From 5.1, 2, e < 5.1, 2, e msterdam.nl>
Subject **RE: legalisatie-onderzoek afvoerpijp Elandsgracht 140**
To 5.1, 2, e < 5. 5.1, 2, e @amsterdam.nl>
Date August 11, 2025, 8:18:24 AM CEST

Van: 5.1, 2, e
Verzonden: dinsdag 6 mei 2025 13:58
Aan: 5.1, 2, e 5.1, 2, e msterdam.nl>; 5.1, 2, e <5.1 5.1, 2, e @amsterdam.nl>
CC: 5.1, 2, e 5.1, 2, e @amsterdam.nl>
Onderwerp: legalisatie-onderzoek afvoerpijp Elandsgracht 140

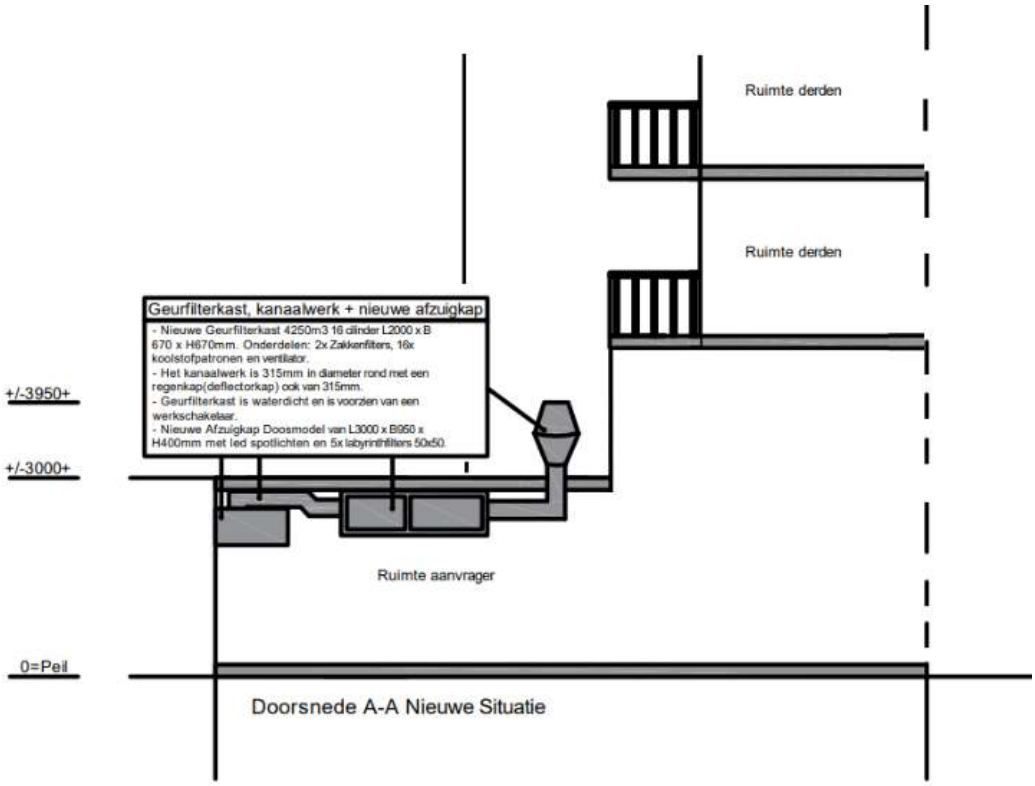
De huidige situatie is nu anders dan vergund.
Mbt de tekening hieronder; uit de foto's van de bouwinspecteur gemaakt tijdens de controle blijkt dat de afvoerpijp nu hoger is (door een geluidsdemper die geplaatst moest worden na geluidsklachten en een constatering van overtreding van de geluidsnormen) en dat deze nu uitkomt ten hoogte van de vloer van het eerste balkon. Dus niet onder het balkon zoals hieronder op tekening weergegeven.

De beoordeling heeft primair op de foto's plaatsgevonden. Verder heb ik voor het legalisatieonderzoek de tekening zelf een beetje aangepast zodat ook duidelijk was voor COK en R&D dat de afvoerpijp niet onder de balkons zit maar ervoor. R&D heeft wel de kanttekening dat de demper technisch noodzakelijk moet zijn en dat is die als er geluidsklachten zijn/waren zonder demper.

Volgens mij blijkt uit het rapport van bevindingen dat de tekeningen die bij de aanvraag omgevingsvergunning zijn ingediend en die dus vergund zijn, niet overeenkomen met de werkelijke situatie. De balkons zijn in het echt veel dieper. De pijp staat dus naast de balkons en niet eronder.
Maakt dit nog verschil voor het advies van R&D?

Zowel R&D als CRK vinden de nu aanwezige pijp aanvaardbaar. Deze kan dus gelegaliseerd worden. Aan jullie om af te wegen of dat ook de bedoeling is nu de omwonenden klagen. De demper ertussen uit halen en binnen aanbrengen kan ook een oplossing zijn, dan wordt weer voldaan aan de inmiddels onherroepelijke vergunning. Wellicht kan er ook nog aangestuurd worden om de pijp verder van de bovengelegen woningen af aan te brengen. Dat krijgen we ook nog wel vergund denk ik.
